Akce: **Nová radnice pro Prahu 7**

ZMĚNOVÝ LIST

Číslo: 036

Doplnění samozavíračů dveří v sestavě G1901

KOMA	Číslo výkresu: NRP-3-S0110-A3-140	Zakázkové číslo: 170179
	Zakázka: S0110_NOVÁ_RADNICE_PRAHA7	
	Název výkresu: Pohled na fasády 9.NP	Číslo listu: 02
	Revize: 02 Datum: 24.5.2019	
	Měřítko: 1:70

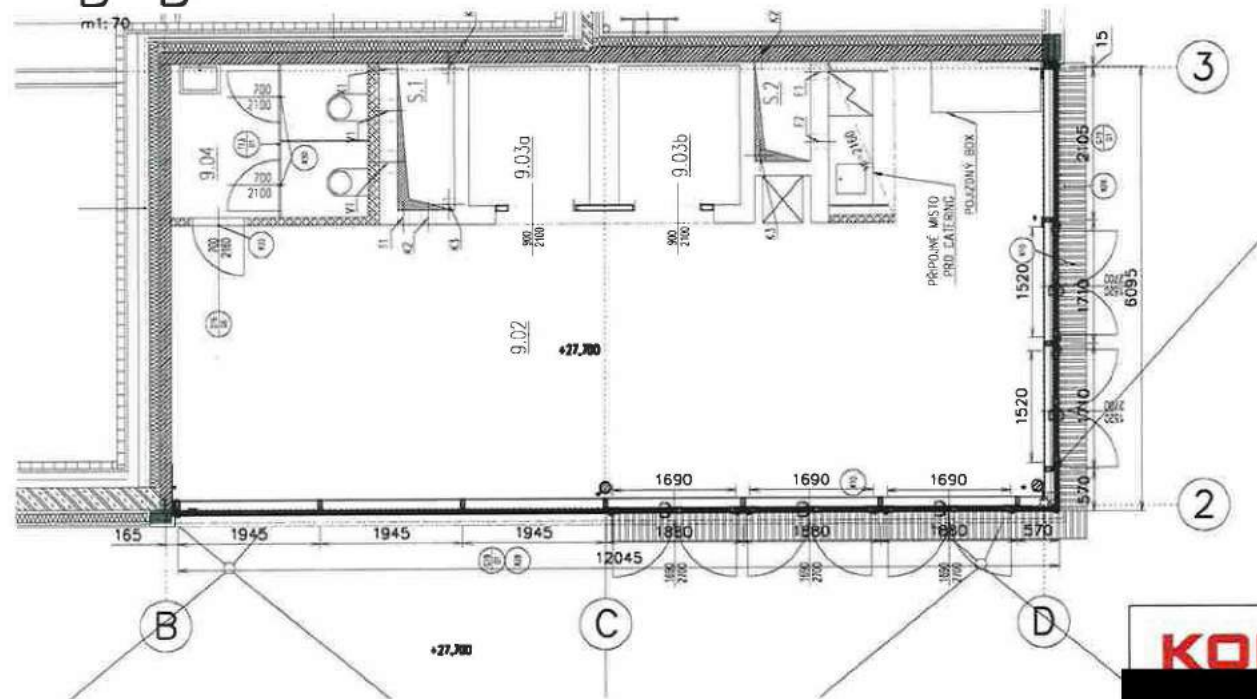
Doplnění samozavíračů, koordinátorů a úprava aretace dvoukřídlých dveří v sestavě G1901.

S ohledem na hmotnost, velikost dveřních křídel a jejich otevírání ven v sestavě G1901, bylo generálním dodavatelem rozporováno provedení dveří pouze z dveřní zarážkou.

Na základě doporučení odborné realizační firmy, byl předložen návrh na dovybavení dveřních křídel samozavírači a koordinátorem uzavírání.

Doplnění Přílohy č. 1 – vysvětlení + lepší grafika

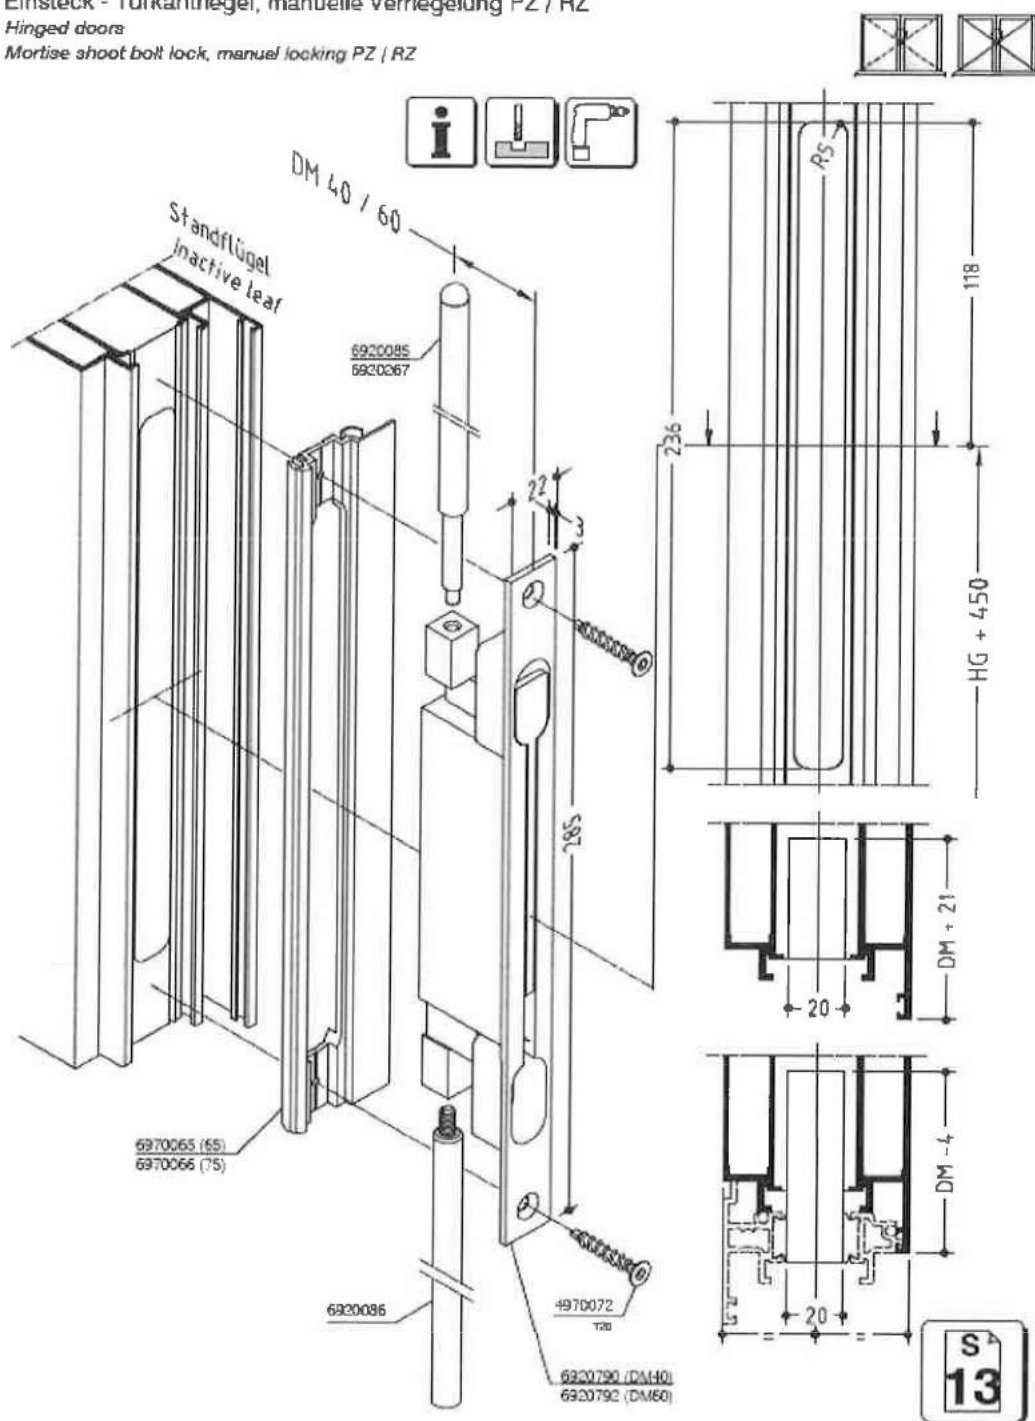
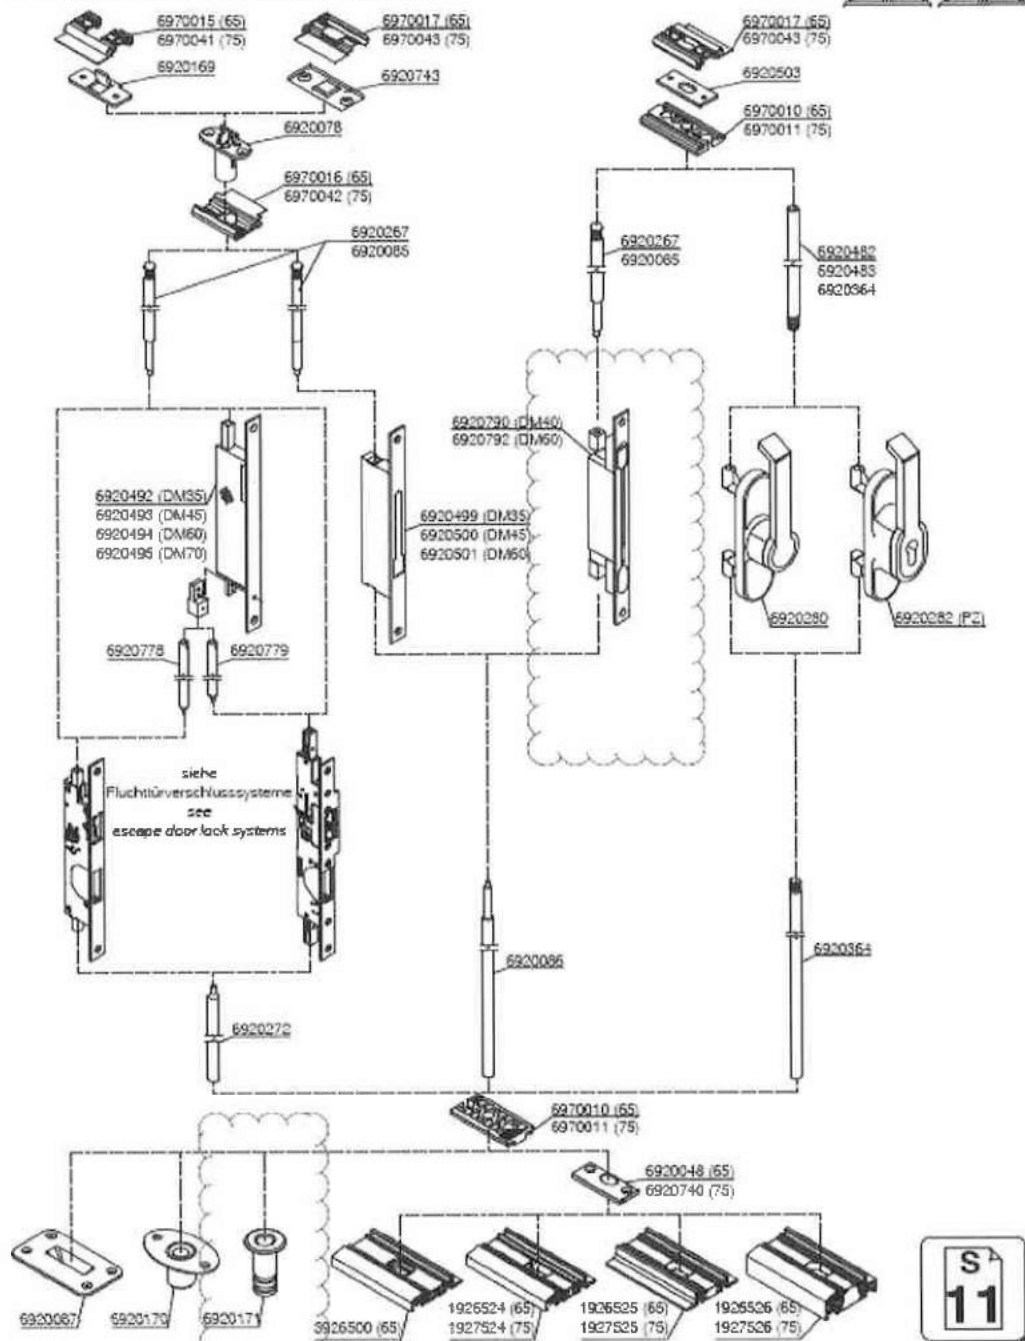
Vzhledem k tomu, že se jedná o 9.NP a dveře jsou otvíravé ven, aretace která je v samozavírači nemusí stačit na porvyv větru. Proto je třeba použít další mechanickou aretaci do terasy, v otevřené poloze křídel. Pro tento účel lze použít rozvorové zajištění pasivního křídla. Tato rozvora zajišťuje pasivní v zavřené poloze, a zároveň by byla použita pro zajištění pasivního křídla v otevřené poloze. Do terasy by se osadil protikus níže zvýrazněný. Aktivní křídlo zajišťovat nemusíme. To je v případě, že je otevřené pasivní křídlo, zajištěné. Po té co dojde k uzavření pasivního křídla, ze následně zavře křídlo aktivní.

Ovládání rozvory pasivního křídla :

osazeno v terase
pro zajištění
otevřené poloze
